府民公募型整備事業 (府民提案型 (既要望))

整理番号	12	写 真	
交通安全施設	信号機 (歩行者灯器増設)		
所在地	城陽市平川山道 城陽市道1号線同103号線交差点		
現在の状況	<ul style="list-style-type: none"> ・ 交通量が多い市道の交差点 ・ 車両灯器のみが設置されている。 ・ 小・中学校の通学路になっている。 	①  ② 	
要望内容	通学路であるが、車両灯器のみで交通整理されているため、歩行者灯器の設置を要望 (受付番号1)	③  ④ 	
位置図	<div style="display: flex; justify-content: space-between;"> <div data-bbox="461 683 1128 1361">  </div> <div data-bbox="1128 683 2114 1361"> <p style="text-align: center;">交差点図面</p>  </div> </div>		
対応案	路肩部が狭く、また、地下埋設物が輻輳しており、新たな信号機柱の建柱が困難であるため実施しない。

交 差 点 図 面

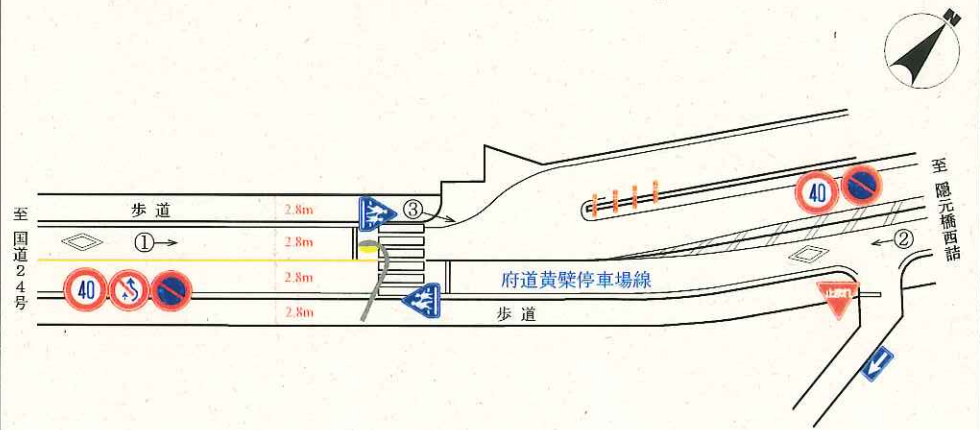
整理番号	2	写 真	
交通安全施設	信号機 (新設・押ボタン式)	①  ③ 	② 
所在地	宇治市榎島町清水21番地3先 黄檗停車場線		
現在の状況	・ 交通規制 交差点図面に記入のとおり ・ 付近の環境 交差点周辺は、旧来からの住宅があり、西方に京都文教大学・短大、榎島中学校、北榎島小学校がある。		
要望内容	通学路であるが信号機がなく、児童の通学の際、大変危険であるため、信号機の設置要望 (受付番号87)		
位置図			
対応案	交通量的に横断するタイミングはあり、見とおしも良好であることから、信号の必要性は低いと判断されるため、実施しない。
